2.5	Brauneinträge gemäß Festlegungen vom 11.02.2026	19.02.2026	Schmidt-Girod, Olaf
2.4	Betriebsstabilisierung Strecke 9402 / Einarbeitung 3. Prüfanmerkungen ipw	23.06.2025	Schmidt-Girod, Olaf
2.3	Betriebsstabilisierung Strecke 9402 / Einarbeitung 2. Prüfanmerkungen ipw	26.03.2025	Schmidt-Girod
2.2	Betriebsstabilisierung Strecke 9402 / Einarbeitung 1. Prüfanmerkungen ipw	13.12.2024	Schmidt-Girod
2.1	Betriebsstabilisierung Strecke 9402	15.03.2024	Schmidt-Girod
1	Inbetriebnahmestatus	25.02.2011	IVV
Nr.	Änderungen bzw. Ergänzungen	Datum	Name

Maßstab: 1:500	RNV-Strecke 9402 Mannheim - Heidelberg Ausführungsplanung Kabellageplan ESTW-A Edingen km 10,815 - km 11,298		
Größe: 1188 x 297			
Ersatz für:	Zustand:	Ausgabe vom:	Ursprung:

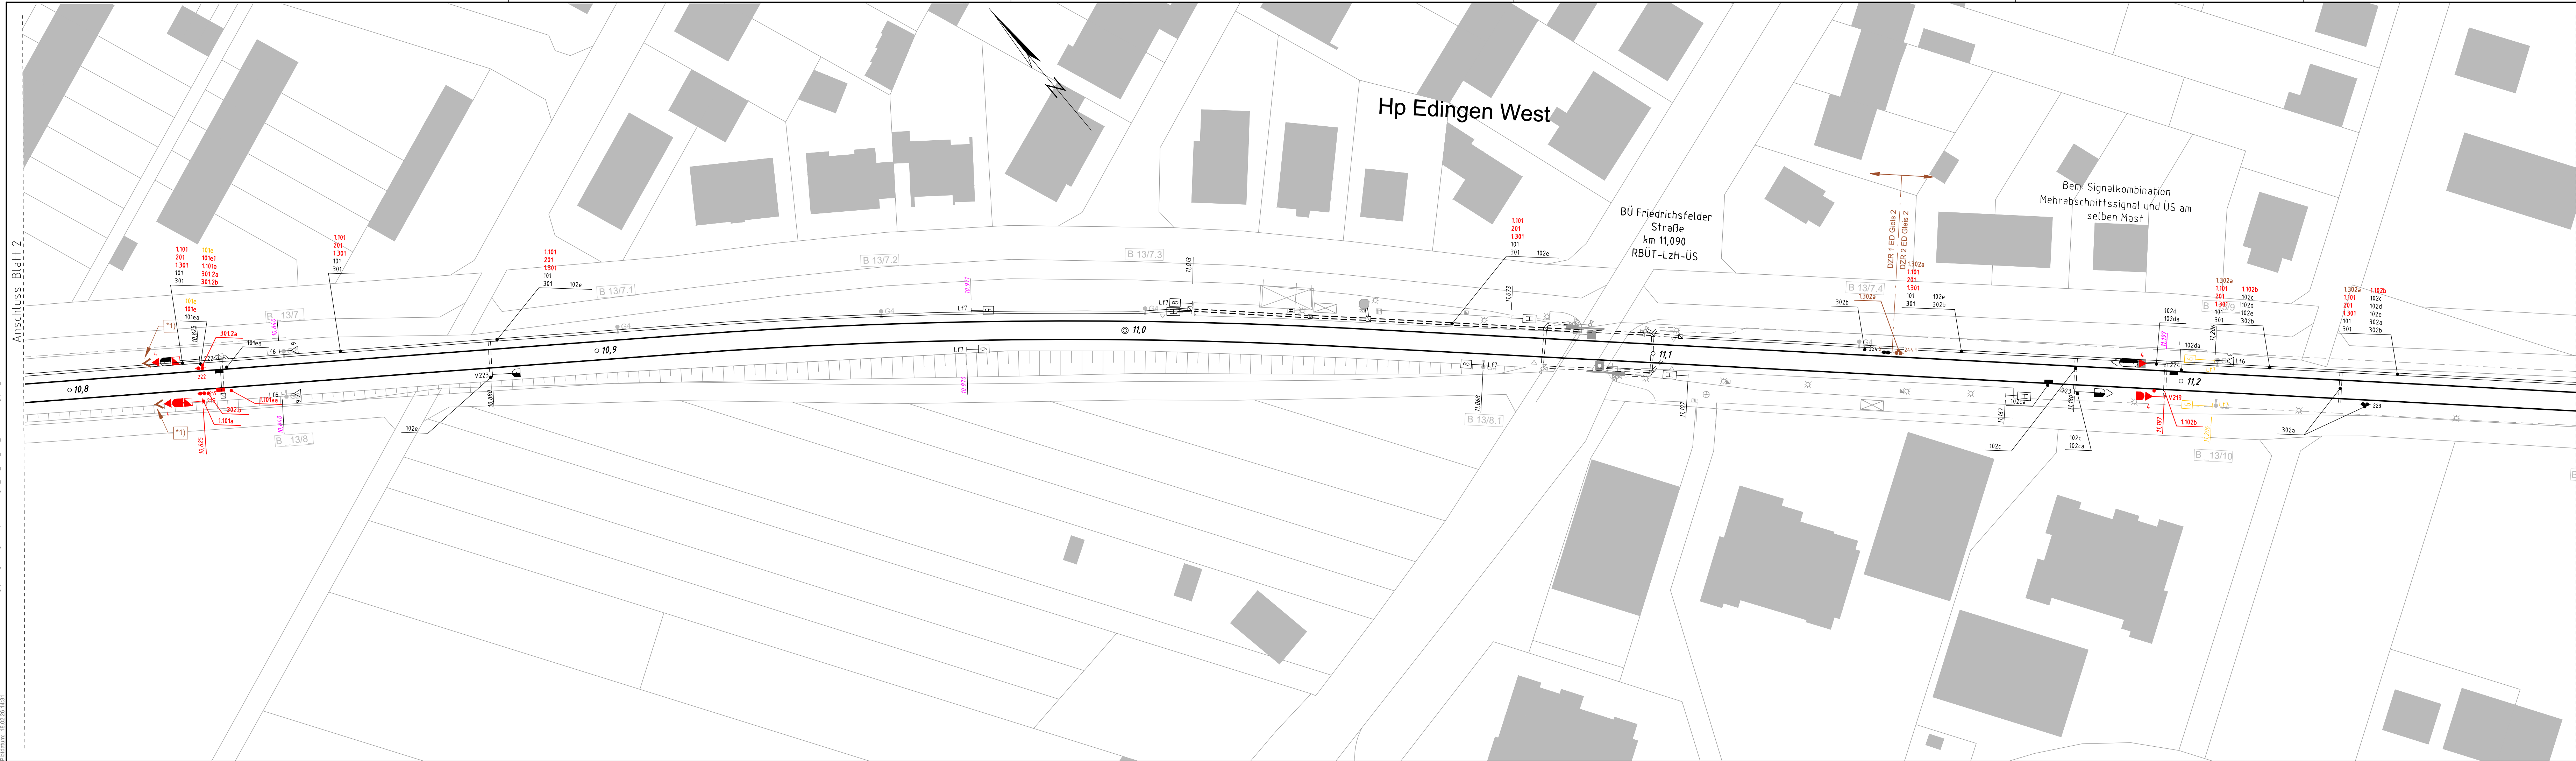
*1) nachträgliche Festlegung RNV: Zs1 statt Zs7
